DETERMINAZIONE DEL DIRIGENTE SEZIONE AUTORIZZAZIONI AMBIENTALI 24 marzo 2022, n. 97
[ID_VIP: 7305] Procedura di Verifica di assoggettabilità a V.I.A., ai sensi dell'art.19 del D. lgs. 152/2006 (Istanza di V.I.A. PNIEC-PNRR), relativa al "Progetto di inserimento di una nuova linea per il trattamento rifiuti a base di olii vegetali dell'impianto Ital Bi Oil S.r.l.
Proponente: Ital Bi Oil S.r.l. ubicata in località contrada Baione nel Comune di Monopoli (BA).

Parere definitivo espresso nella seduta del 22/03/2022

Procedimento: ID VIP 7305: Verifica di Assoggettabilità a VIA ex art. 19 del d. lgs. 152/2006 e smi.

Oggetto: Procedura di Verifica di assoggettabilità a VIA, ai sensi dell'art.19 del D. lgs. 152/2006, relativa al "Progetto di inserimento di una nuova linea per il trattamento rifiuti a base di olii vegetali dell'impianto Ital Bi Oil S.r.l., ubicato in località contrada Baione nel Comune di Monopoli (BA)" - Istanza di VIA PNIEC-PNRR

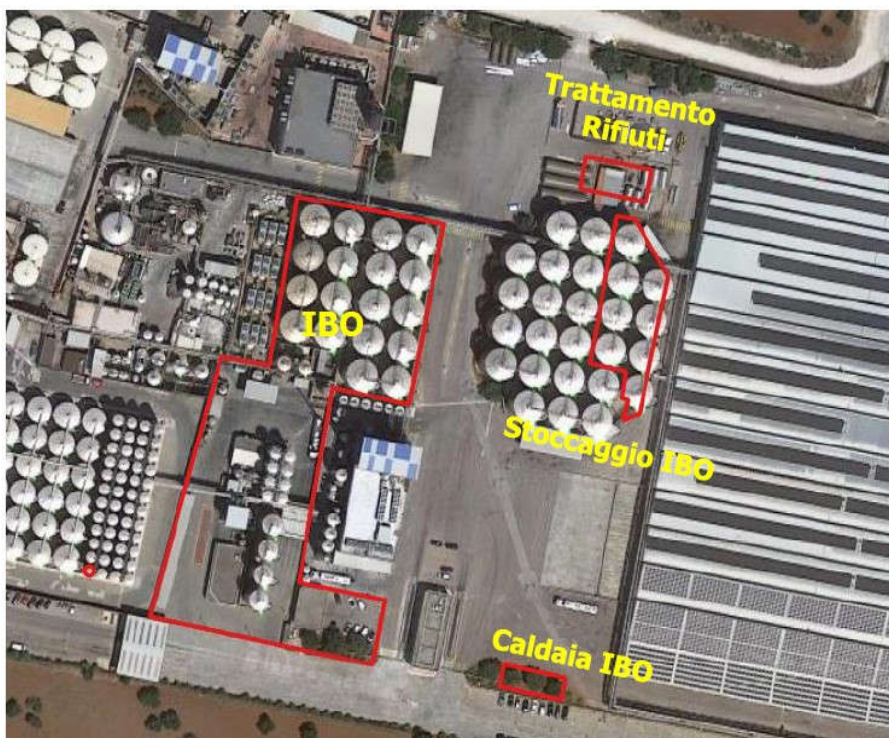
oltre alle altre tre emissioni in atmosfera convogliate già autorizzate (E1-IBO, E2-IBO ed E3-IBO), come da immagine seguente²¹.

Le caratteristiche del nuovo punto di emissione E4-IBO, avente la sezione di uscita del condotto di scarico a 13m dal livello del suolo, sono riportate nella tabella 10 a pagina 65 della “Relazione tecnica”.

Con riferimento agli impatti sulla componente atmosfera, si osserva che le emissioni in atmosfera convogliate già autorizzate per la IBO sono tre: E1-IBO, E2-IBO ed E3-IBO. Come unica modifica rispetto allo stato di esercizio attuale, vi sarà l'aggiunta di un nuovo punto emissivo convogliato²⁸, denominato E4-IBO, relativo alla nuova caldaia a gas metano. Il proponente dichiara tale emissione poco significativa nel bilancio ambientale complessivo. Tuttavia, tale punto emissivo sarà di tipo continuo poiché associato al funzionamento della caldaia, la cui energia termica andrà a sostituire parzialmente quella prelevata da Casa Olearia Italiana.
